Atualização do Firmware Substation MM1

RSAs e Clientes

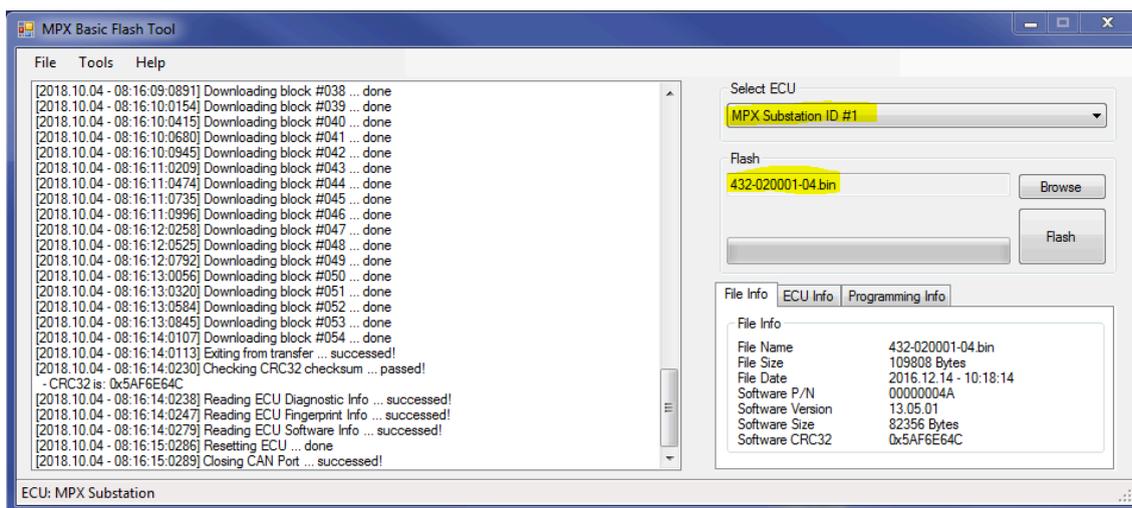
Ao ser substituído um painel Multiplex Neonode, por um de teclas emborrachadas, é necessário que seja feita a atualização do firmware da Substation MM1. Essa atualização garante a correta comunicação com o módulo e evita a liberação de abertura das portas com o veículo em movimento. Para que seja atualizado o sistema, deve-se seguir as instruções abaixo:

A gravação da Substation é feita utilizando o programa MPX Basic Flash Tool.

Em Selec ECU, deve estar selecionado MPX Substation ID #1, pois iremos regravar o módulo MM1.

Em Flah, deve estar selecionado o Firmware atualizado da Substation. (432-020001-04.bin)

O cabo USB/CAN deve ser conectado no CN2 do módulo MM1.

O módulo deve estar desligado inicialmente, para isso basta desconectar o conector CN1, que é responsável pela alimentação.

Após isso, clicar em Flash no programa e confirmar para iniciar a gravação, neste momento o módulo deve ser alimentado, reconectando o CN1.
